AVIS SUR L'INTEGRATION DU SAGE DE L'YERRES DANS LES DOCUMENTS D'URBANISME

PLU de Bussy-Saint-Georges

Carte 1 : Cartographie des enveloppes d'alertes zones humides et des cours d'eau sur la commune de Bussy-Saint-Georges, (source : DRIEAT, 2020)

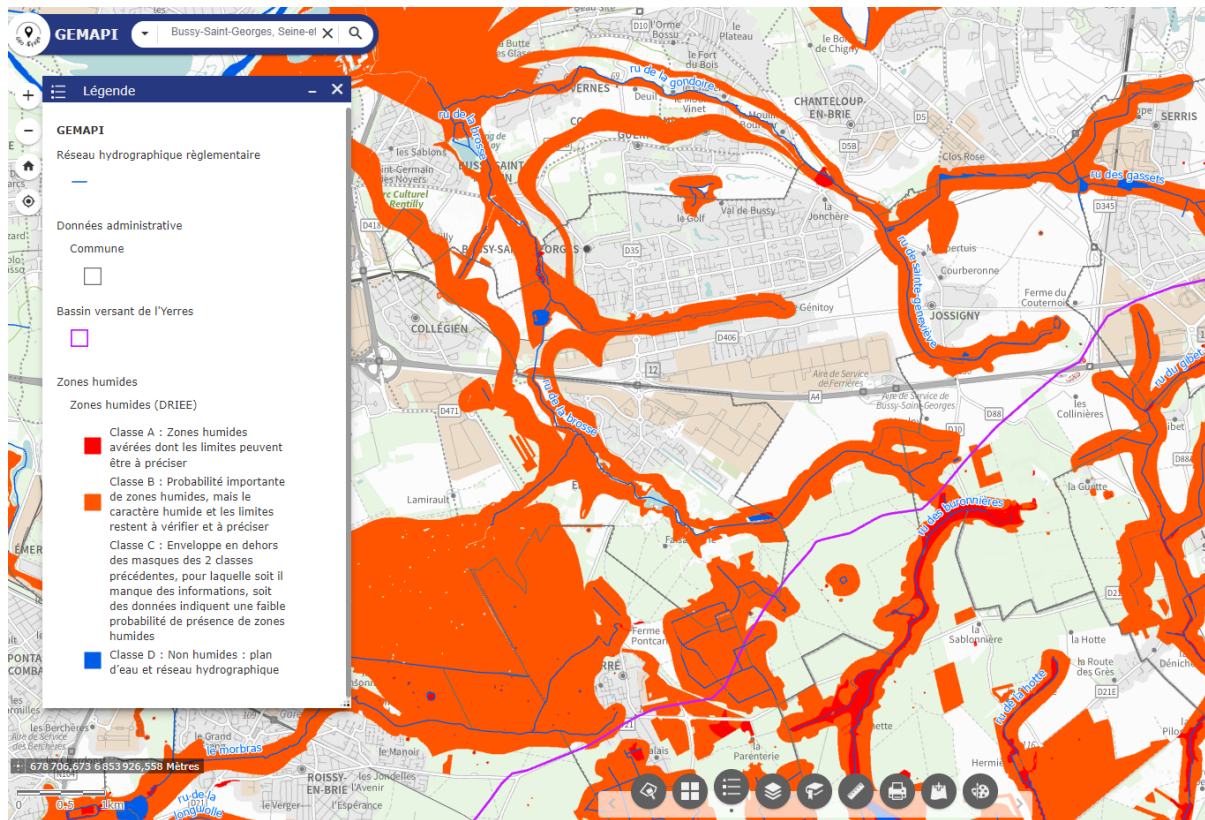
Toutefois les zones humides avérées et les zones humides potentielles (identifiées dans la cartographie des enveloppes d'alerte zones humides de la DRIEAT) n'apparaissent pas dans le projet de plan de zonage du PLU. Celles-ci sont pourtant bien représentées dans le rapport de présentation (document état initial de l'environnement).

D'après le plan de zonage, les zones humides avérées sont localisées en zone A et en zone N. Les zones humides potentielles sont présentes en zone Au et en zone U.

Aussi, il conviendrait de prendre en compte les classe d'enveloppes d'alerte zones humides de la DRIEAT (Classe A « zones humides avérées », et également la Classe B « Probabilité importante de zones humides ») dans le plan de zonage.

Concernant le plan de zonage : la CLE note que les cours d'eau et mares présents sur la commune n'apparaissent pas sur le plan de zonage. Ce sont pourtant des éléments à protéger (ils le sont d'ailleurs dans le règlement). Aussi, nous vous demandons de les faire apparaître dans le plan de zonage.

Toutefois, ces éléments n'apparaissent pas tous dans le plan de zonage (cours d'eau, zones humides, mares, ripisylve, éléments du SRCE). Il convient donc de les intégrer au règlement graphique du PLU.

Toutefois, ces thématiques n'apparaissent pas dans le plan de zonage (zones humides, cours d'eau, et autres éléments à protéger).
